*Ministero dell' Ambiente e della Sicurezza Energetica*

**Commissione Tecnica PNRR - PNIEC**

**Parere n. 255 del 25/01/2024**

<b>Progetto</b>	<p><b>Progetto di un impianto agrovoltaico, di potenza pari a 222,26 MW e delle relative opere di connessione alla RTN, da realizzarsi nei comuni di Caltagirone (CT), Licodia Eubea (CT) e Chiaromonte Gulfi (RG).</b></p> <p><b>ID_VIP:8869</b></p>
<b>Proponente</b>	<p><b>Siel Agrisolare S.r.l.</b></p>

Figura 8 - Tracciato 1 e Tracciato 2 a confronto. Fonte: elaborazione della Commissione

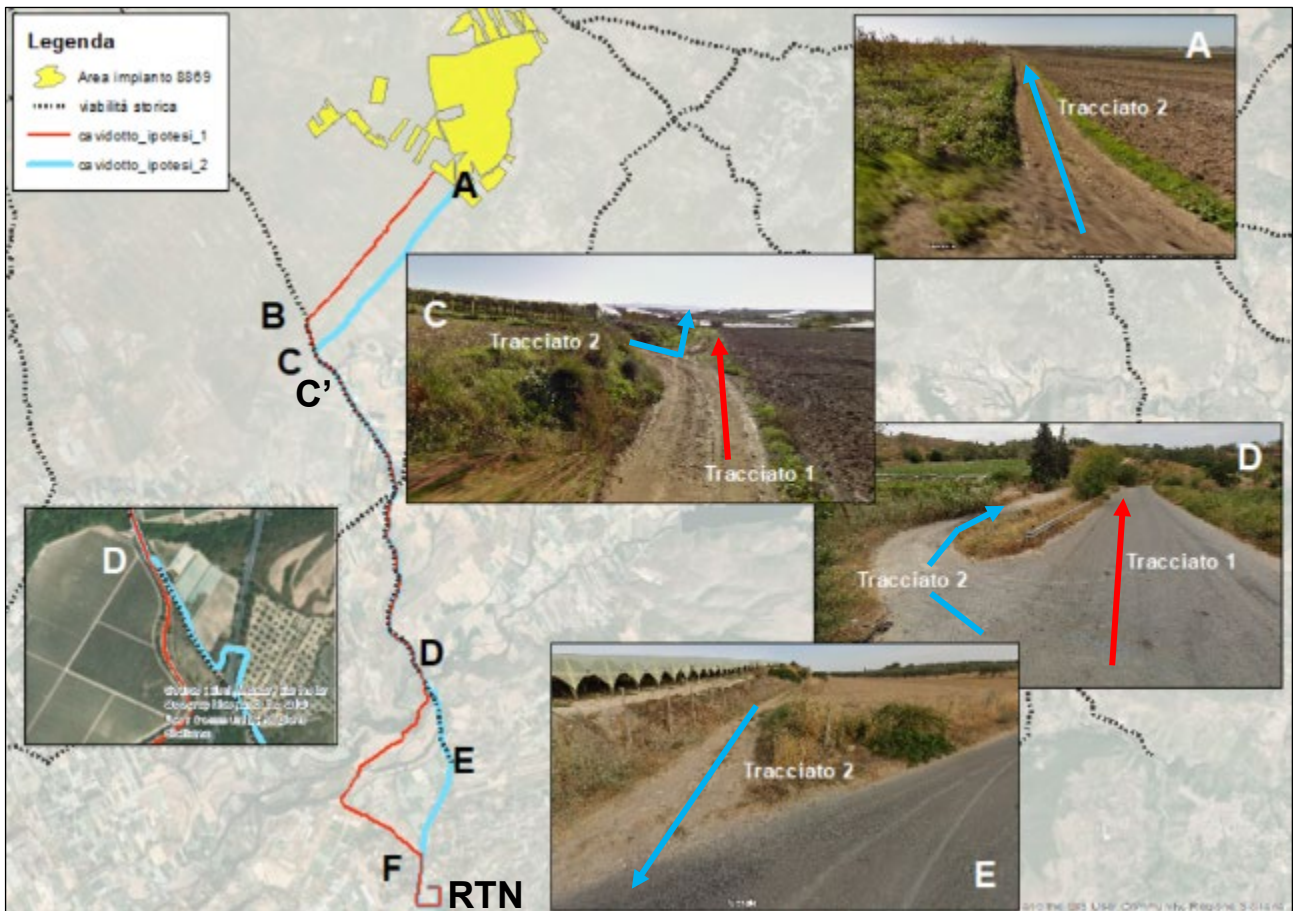
Su richiesta della Commissione di valutare eventuali alternative di tracciato per il cavidotto di allacciamento alla rete elettrica nazionale in modo che la soluzione adottata risulti la meno impattante e la più breve, il Proponente dichiara che “Sono stati esaminati 2 tracciati, entrambi interrati, i quali non prevedono l’attraversamento della strada statale SS 514: • Tracciato 1 = 13.265 m; • Tracciato 2 = 12.148 m. Le interferenze da superare con la tecnologia TOC sono uguali nei due tracciati. Nella tavola “AVCALT-T103-Alternative tracciato cavidotto”, sono individuati con cerchi viola lungo il tracciato, i tratti che probabilmente saranno realizzati in TOC. Entrambi i tracciati, interferiscono con il percorso della regia trazzera n.646, il primo per circa 500 metri, il secondo per circa 180 metri. Si prevedono, altresì, possibili tratti in TOC, ed per il tracciato 2 anche un passaggio su sovrappasso alla SS514. In conclusione si è scelto il tracciato 2 per i minori impatti complessivi e per la minore lunghezza”.<sup>16</sup>

Di conseguenza, la Commissione ritiene che il tracciato del cavidotto dovrà essere strutturato come di seguito elencato e descritto graficamente in Figura 9:

- **Tracciato 2** dal punto A al punto C;
- **Tracciato 2** (percorso in comune con Tracciato 1) dal punto C al punto D (Regia Trazzera n. 646, Caltagirone - Chiaramonte e diramazione Bivio Regalseme - Bivio Mulino Ramione);
- **Tracciato 1** dal punto D (Regia Trazzera n. 646, Caltagirone - Chiaramonte e diramazione Bivio Regalseme - Bivio Mulino Ramione) al punto F;
- **Tracciato 2** (percorso in comune con Tracciato 1) dal punto F fino alla stazione RTN.

**Figura 9** - Percorso del cavo identificato dalla Commissione. Fonte: elaborazione della Commissione

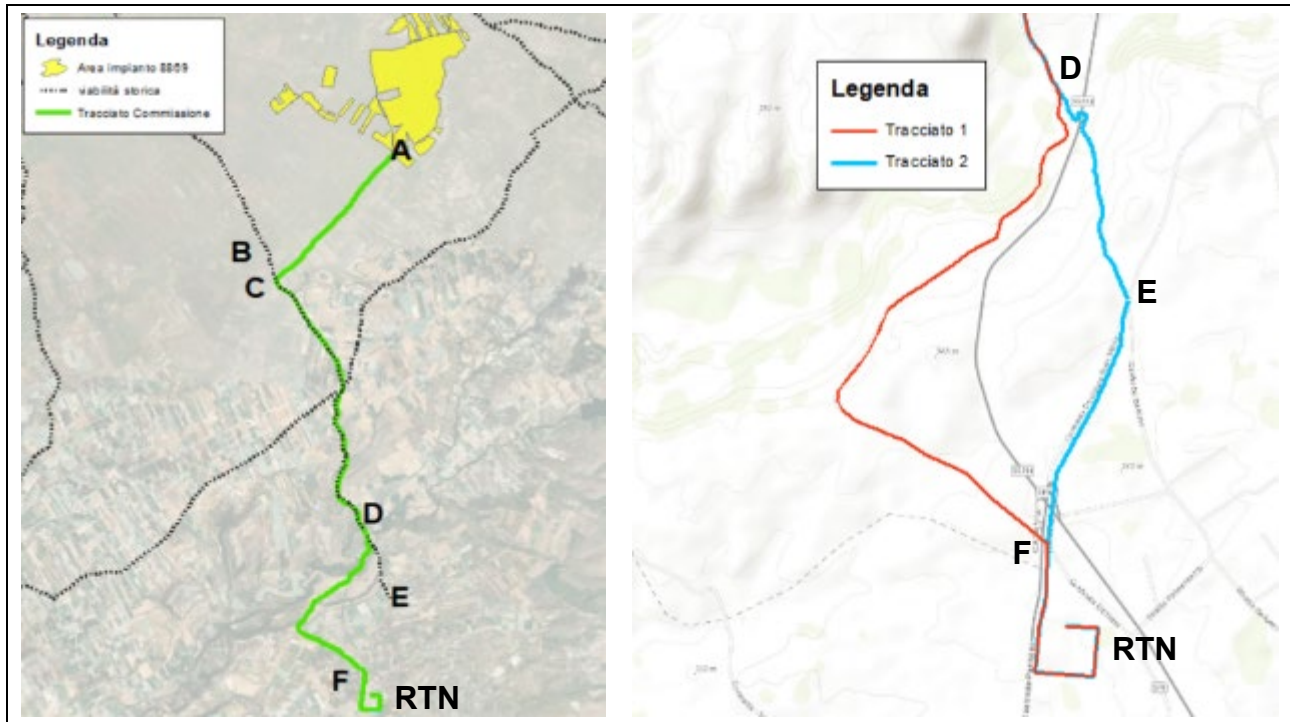
La Commissione rappresenta che la soluzione identificata, oltre ad eliminare l'interferenza con il sovrappasso alla SS 514, minimizza la lunghezza del tratto condiviso con la Regia trazzera n. 646, Caltagirone – Chiaramonte. Inoltre, la Commissione segnala che il cavo identificato potrà essere condiviso, parzialmente oppure interamente, con altri progetti eventualmente autorizzati.

**Figura 14 - Direzione di deflusso delle acque**  
(estratto da AVCALT-T101 - Regimazione acque meteoriche\_signed\_signed.pdf)

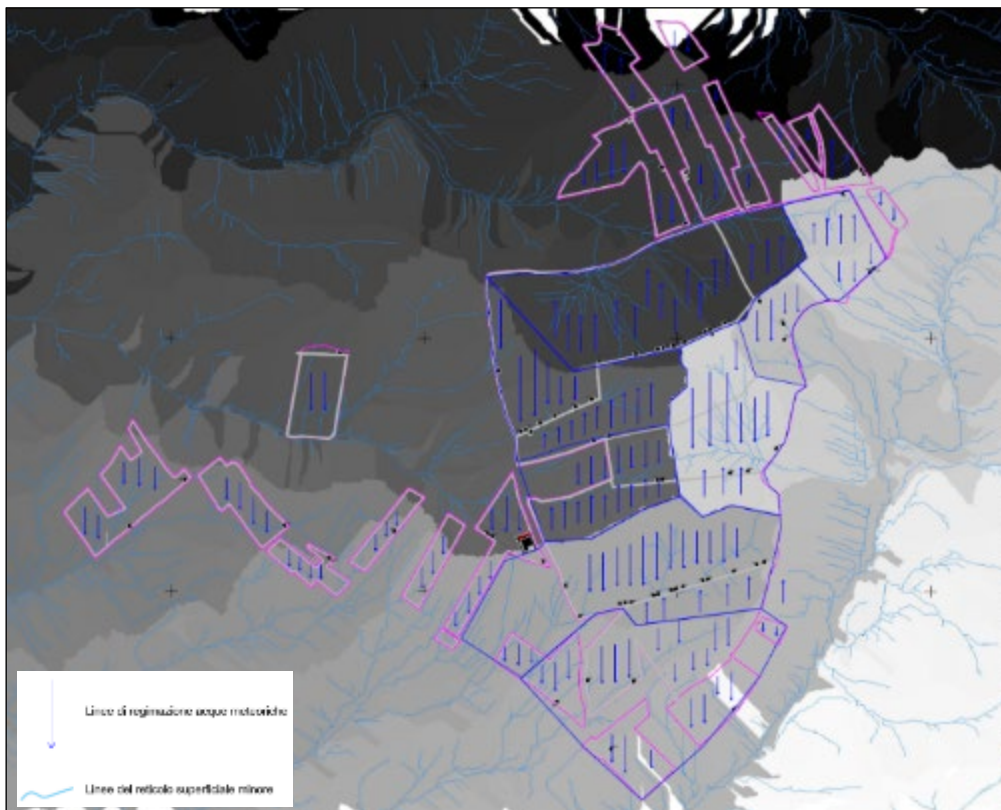
La Commissione rappresenta che non risulta chiara la caratterizzazione idrologica dell'area di impianto e dei corpi idrici nelle vicinanze. Non è chiara, inoltre, la configurazione definitiva di tutto il sistema di regimazione delle acque, a partire dalla disposizione dei percorsi presunti delle canalette di scolo delle acque e la posizione rispetto ai pannelli fotovoltaici.

**Figura 15** – Pannelli intersecanti i buffer di 10m condotti rispetto alle zone aventi pendenze superiori al 30%.  
Fonte: elaborazione della Commissione

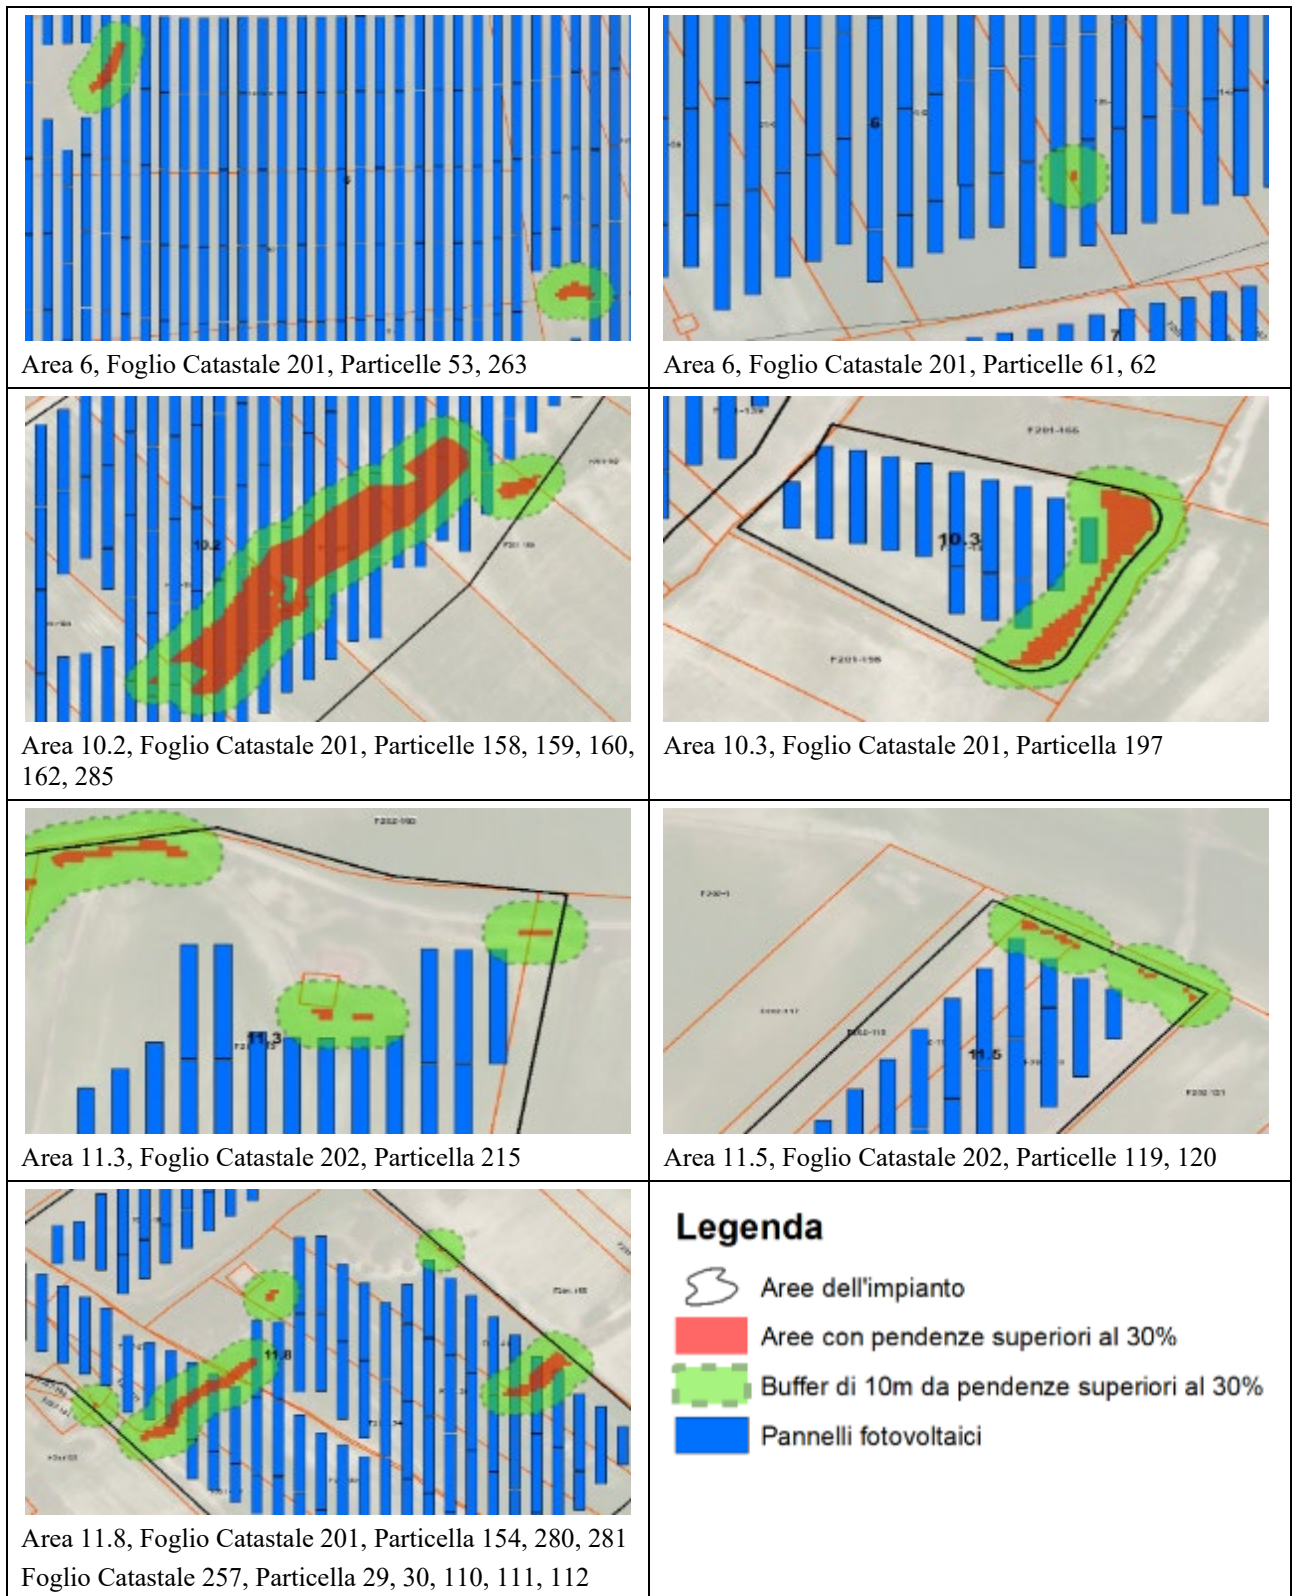
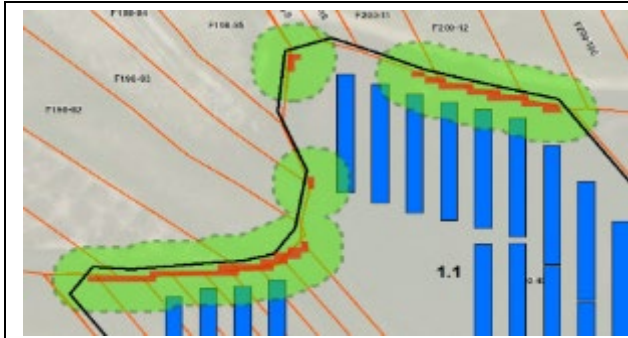
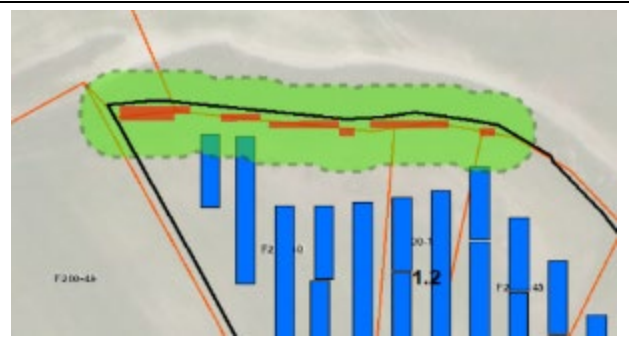
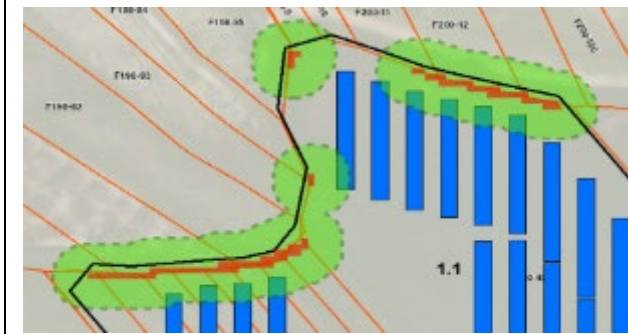
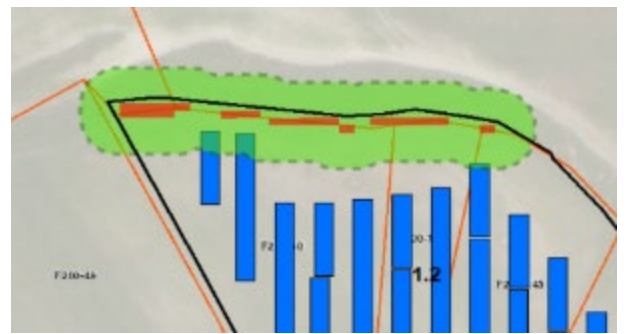
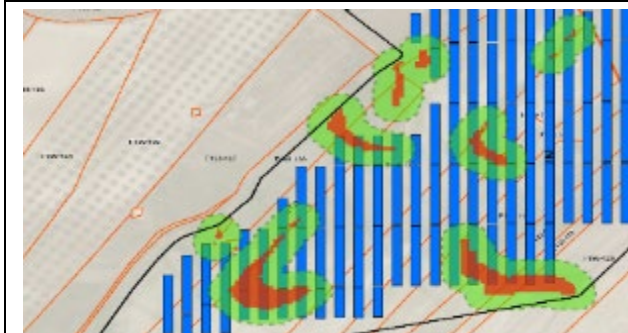
A seguito di un controllo effettuato dalla Commissione in ambiente GIS in data 09/01/2024, la maggior parte dell'area di impianto ricade in zone aventi una predisposizione elevata all'erosione.

**Figura 18** - Sovrapposizione fra classi di erodibilità, individui arborei e disposizione dei pannelli.  
Fonte: elaborazione della Commissione

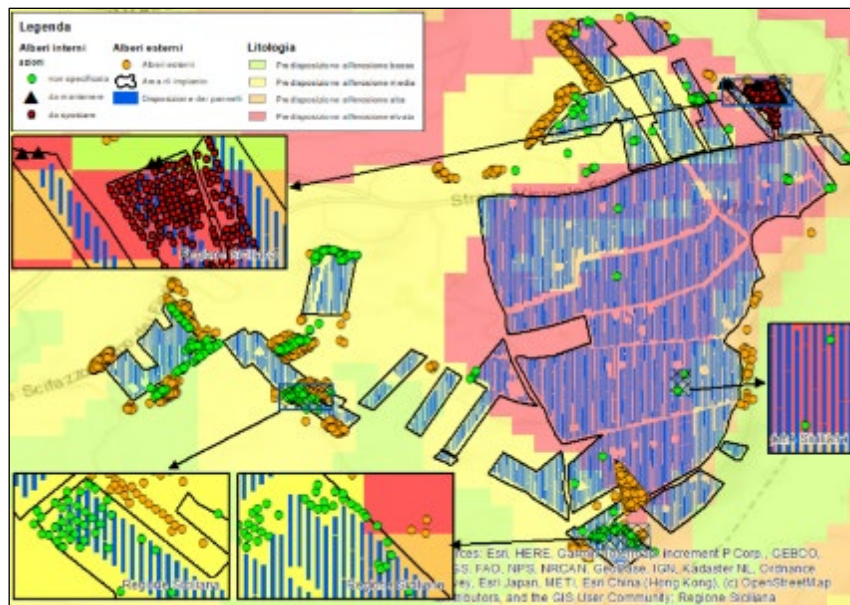
Inoltre, non risultano chiare le informazioni riportate nella zona indicata in Figura 13 (b) di pag. 31, che sembrano far riferimento ad un altro progetto.

La Commissione, tenuto conto delle caratteristiche litologiche dell'area di impianto, delle direzioni di scorrimento superficiale dell'acqua e dell'efficacia anti erosiva da parte degli individui arborei, ritiene necessario che tutti gli alberi, interni ed esterni all'area di impianto, individuati nel censimento e negli strati informativi trasmessi dal Proponente, siano mantenuti nella loro posizione originale (oltre ad essere soggetti a regolare cura per il mantenimento dello stato in salute). Inoltre, l'estirpazione degli individui arborei presenti nelle predette aree avrebbe un forte impatto anche sulla componente microbica e sulla mesofauna dei suoli. Il sacrificio di questa componente floristica non è giustificato dal Proponente e, considerata la sua valenza dal punto di vista ecologico, va salvaguardata in quanto aggiunge un elemento idoneo a mitigare gli impatti dovuti al progetto Tale prescrizione è, quindi, da intendersi anche come misura compensativa degli impatti cumulativi già indicati in sezione IV.3.

**Figura 19** – Esempi di aree oggetto di intervento (Aree 2, 3.2, 6, 11.4). Fonte: elaborazione della Commissione

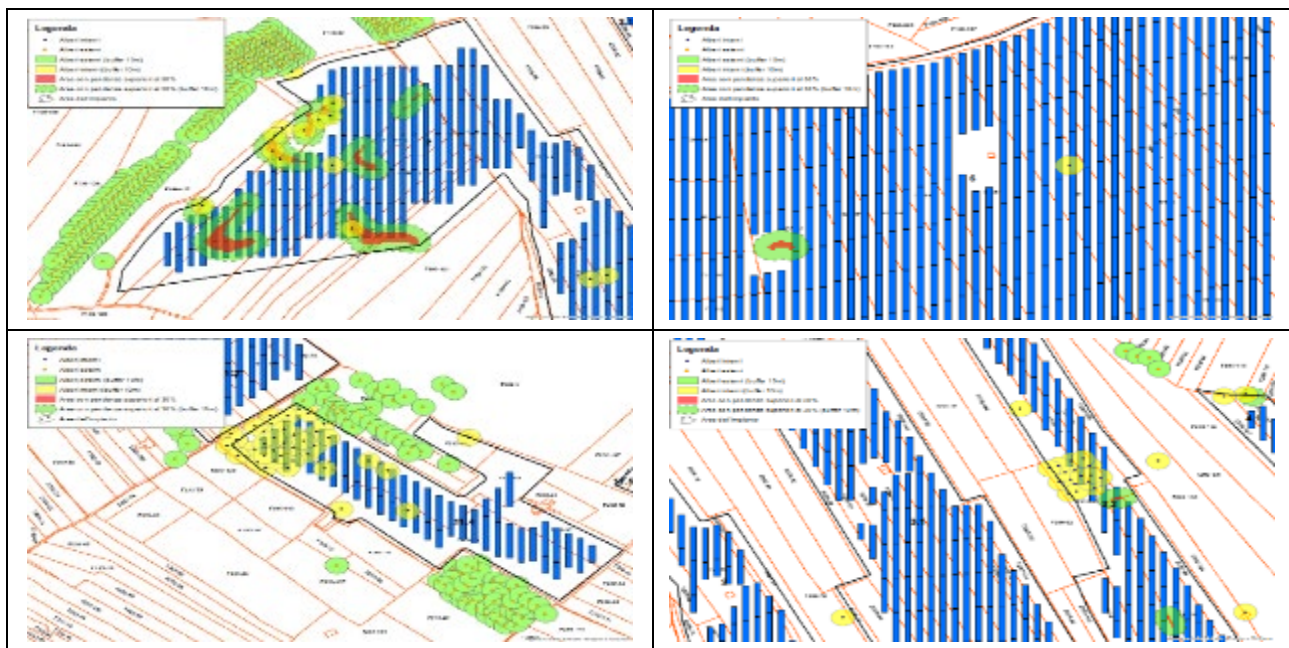
Inoltre, a seguito di un controllo effettuato dalla Commissione in data 09/01/2024, si evince che alcuni pannelli ricadono all'interno del buffer di 10m condotto a partire dai fabbricati interni all'area di impianto, che saranno soggetti a ripristino.

- mantenere un buffer di rispetto di almeno 10m relativamente a tutti gli individui arborei interni ed esterni;
- mantenere un buffer di rispetto di almeno 10m relativamente a tutti i fabbricati presenti all'interno dell'area di impianto;
- mantenere un buffer di rispetto di almeno 10m relativamente alle zone aventi pendenze superiori al 30%, vista l'orografia del territorio e le zone particolarmente acclivi dell'area di impianto;
- mantenere un buffer di rispetto di almeno 10m rispetto alle aree potenziali di allagamento derivanti dai risultati delle modellazioni idrauliche.

Figura 20 – Esempio di aree (4.2 e 4.3) all'interno delle quali escludere il posizionamento dei pannelli.  
Fonte: elaborazione della Commissione

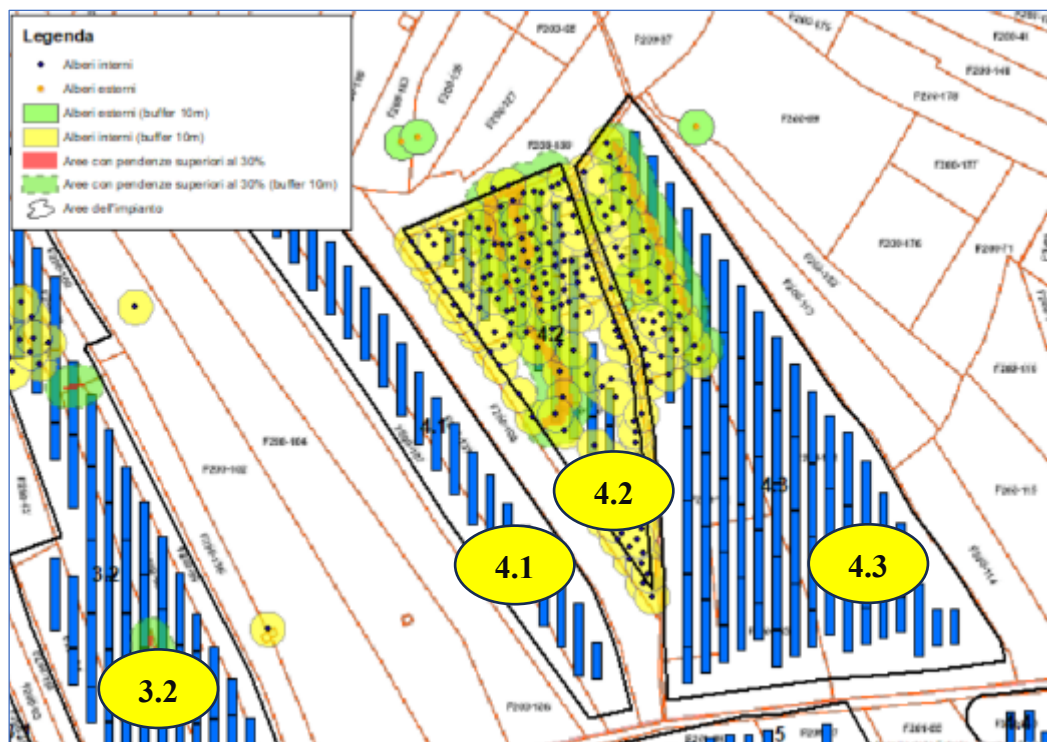
Infine, il Proponente dovrà trasmettere al MASE tutti gli strati informativi oggetto di modifica, compresi quelli relativi a: bacini di accumulo delle acque meteoriche; aree allagate secondo il tempo di ritorno di 50, 100 e 300; eventuali impluvi torrentizi con aree esondabili; percorso delle canalette per il recupero delle acque ortogonali alle linee di deflusso.

**Figura 26 - Rete di monitoraggio, transetti, bacini di accumulo e flow accumulation.**  
Fonte: elaborazione della Commissione

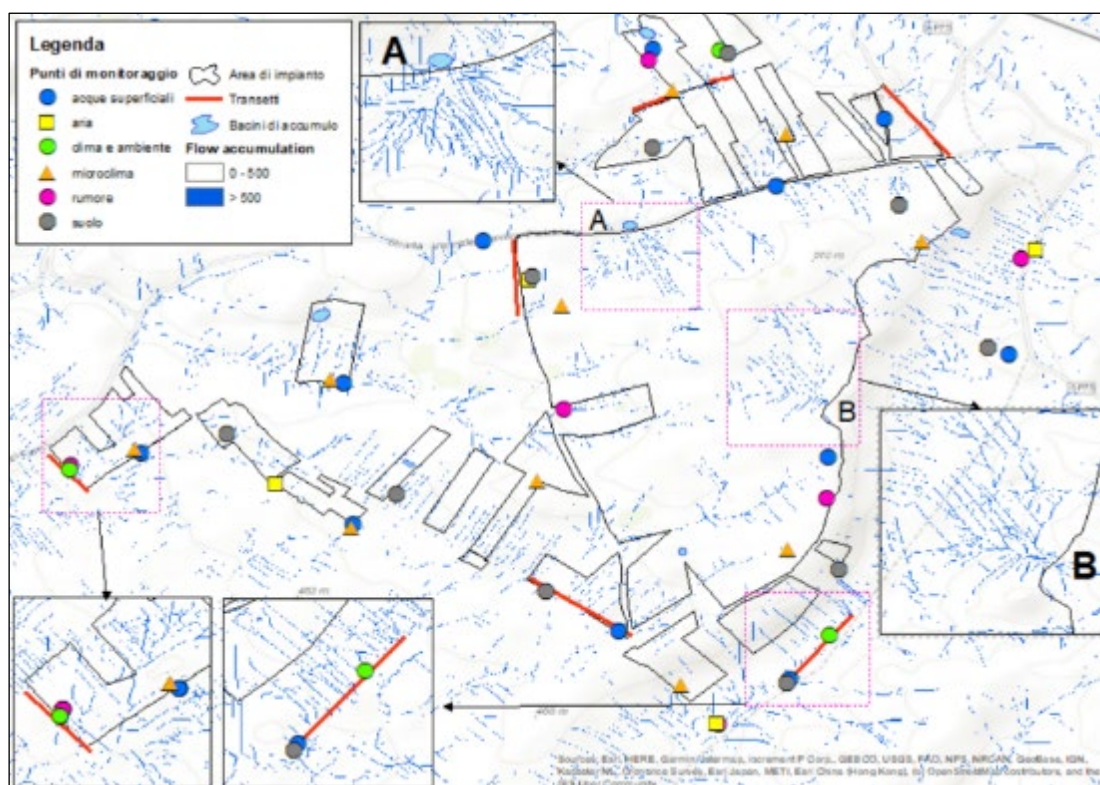
Dalla consultazione della mappa, si evince che le stazioni di monitoraggio dei corpi idrici superficiali sono posizionate coerentemente con le linee di deflusso dell'acqua. Tuttavia, la Commissione segnala la necessità di ottimizzare la rete di monitoraggio dei corpi idrici superficiali inserendo due stazioni di misura in corrispondenza dei punti A e B riportati in Figura 25. Inoltre, per la componente acque sotterranee il Proponente dovrà individuare/realizzare tre punti di campionamento (pozzi/piezometri), dei quali due posizionati a valle ed uno a monte "idrogeologico" dell'impianto rispetto al flusso della sottostante falda acquifera; al fine di ottenere una configurazione triangolare che permetta la verifica della direzione ed il gradiente sito-specifici della falda acquifera sotterranea, monitorata attraverso la ricostruzione della superficie
